DODATEK Č. 5 KE SMLouvĚ O DíLO

uzavírají tento Dodatek č. 5 (dále také „Dodatek“) ke Smlouvě o dílo (dále také „Smlouva“ nebo „SOD“), kterou mezi sebou uzavřely dne 30.8.2022 na základě výsledku Veřejné zakázky s názvem „**KHS JMK – rekonstrukce pracoviště Břeclav p.č. 889**“:

ZMĚNOVÝ LIST

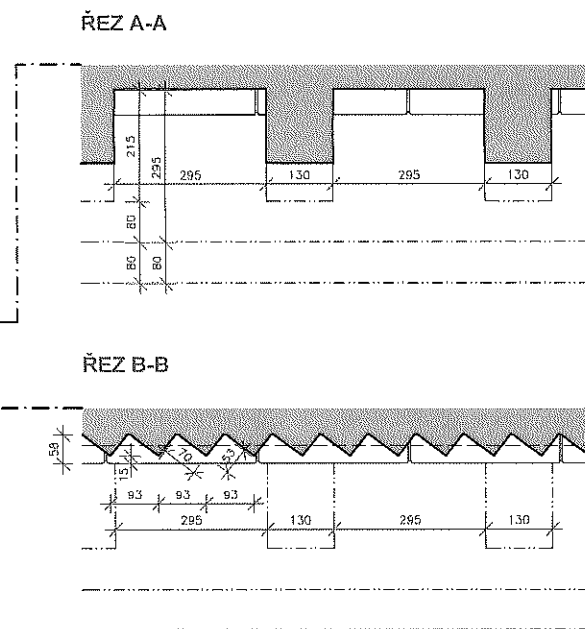
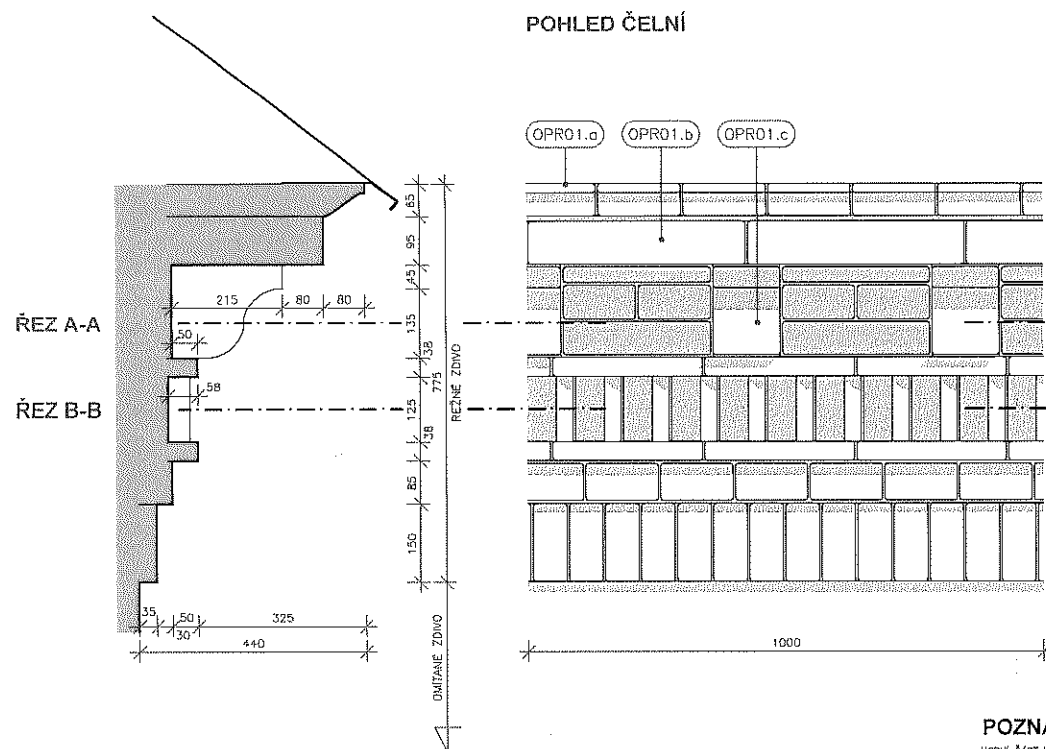
reg.č.projektu:	CZ.06.6.127/0.0/0.0/21_125/0017499							číslo ZL:
smlouva:	Smlouva o dílo ze dne 30.8.2022							2
objednatel:	ČR – Krajská hygienická stanice Jihomoravského kraje se sídlem v Brně							
zhotovitel:	Hrušická stavební spol. s r.o.							
název ZL:	Oprava prvků štítu a podstřešní římsy							
dotčené st. objekty:	SO 01 Administrativní budova							
předmět změny:								
Předmětem změny je zvětšení rozsahu nutných oprav tektonických článků průčelí objektu v místech štítových atik a korunní římsy, zhotovených z režných cihel. U štítových atik dochází k navýšení počtu prvků (krycích desek), které je nutno nahradit kopíi. Dále je třeba u některých prvků provést jejich nové osazení. Oprava prvků korunní římsy nebyla v původní PD uvažována. Po obnazení konstrukce byla zjištěna nutnost nahrazení částí degradovaných prvků kopíemi.								
zdůvodnění nezbytnosti změny:								
Oprava výše zmíněných prvků je nezbytná z důvodu zajištění odpovídající životnosti stavby (ochrana koruny zdíva před povětrnostními vlivy), a z důvodu zajištění bezpečného užívání stavby (uvolněné prvky hrozí pádem). Důležitá je též obnova a ochrana umělecko-historické hodnoty objektu.

zdůvodnění nepředvídatelnosti změny:								
Při zpracování projektové dokumentace bylo posouzení technického stavu předmětných prvků řešeno z úrovně terénu s užitím dalekohledu. Na základě těchto pozorování bylo navrženo doplnění chybějících prvků a definována rezerva pro případné nahrazení částí degradovaných prvků zákrytových desek štítových atik. Fyzický průzkum konstrukcí po výstavbě lešení při realizaci stavby ukázal větší rozsah poškození zákrytových desek štítových atik, než byl původně předpokládán. Obdobně byla po demontáži krovu a zpřístupnění rubové části korunní římsy objevena u některých prvků zásadní míra poškození, vyžadující nahrazení těchto prvků kopíemi. S ohledem na aktuální makroekonomickou situaci a potíže v dodavatelsko-odběratelských vztazích (zdůvodnění výrobce) došlo k výraznému prodloužení dodací lhůty střešní krytiny ze strany výrobce. Novou střešní konstrukci je proto nutno, s ohledem na aktuální zimní klimatické podmínky, do doby dodání krytiny opatřit provizorním překrytím PE nepromokavou plachtou.

- OPR01.a ŘÍMSOVÉ KYMA
- OPR01.b ŘÍMSOVÝ PŘEKLAD
- OPR01.c KONZOLA ŘÍMSY

HORNÍ ČÁST KORUNNÍ ŘÍMSY ODVOZENA ZE ZAMĚŘENÍ REFERENČNÍHO OBJEKTU – ZŠ PODIVÍN.
